Konstr.	Ritad	HG	Godk.	Smst nr.	Ers.	Tolerans där ej annat angivits: ISO 2768 m	 Ändr. C
Dat.	1993-09-24	Skala	1:6	Atlantic AG16-600 Art.nr: XAGX16R	Ritrn.nr		
intra SCANDINAVIAN DESIGN						14234

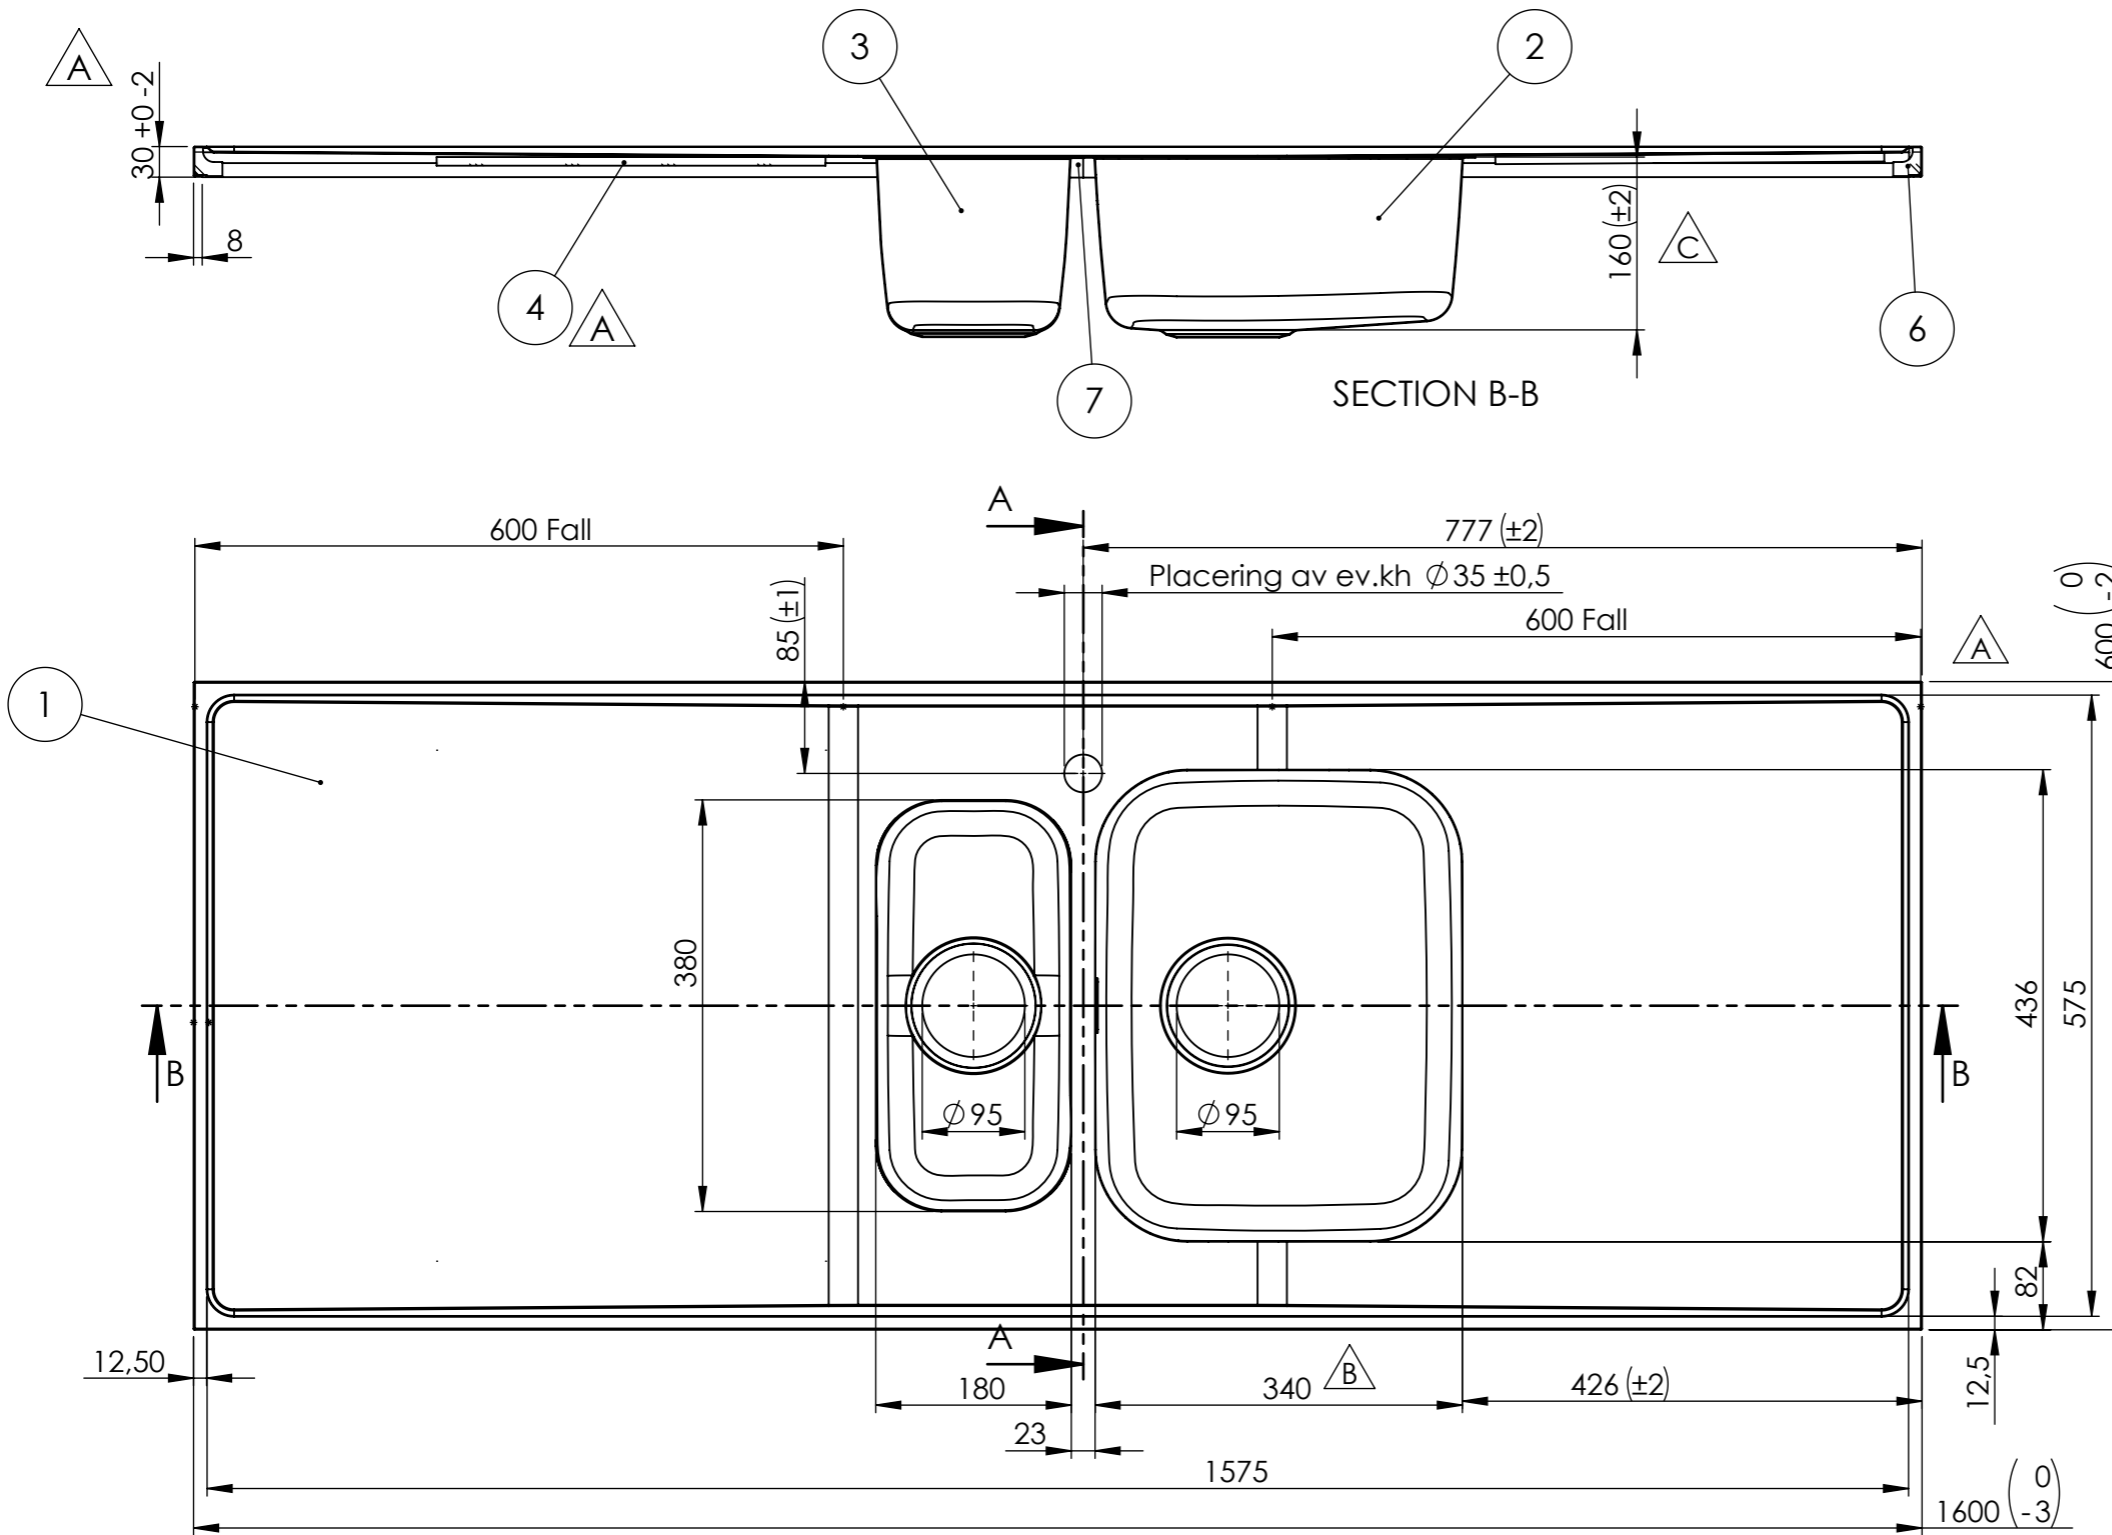
REV.	ANT.	ÄNDRING	DATUM	GODK.
A	6	Windexplatta ersatt med MDF. Kantklipp, ram och gavel ändrade för att vulsten inte ska överstiga 30mm. Omvik långsida var 9mm. Avlopp 51 ersätts av avl 97. Låda 34 stabiliserad med bombering R700.	2013-05-16	MR
B		Ny dimension 339 -> 340, rektangulärt bräddavlopp införd.	2022-07-11	LC
C		Ny tolerans (±2) införd.	2022-09-21	LC
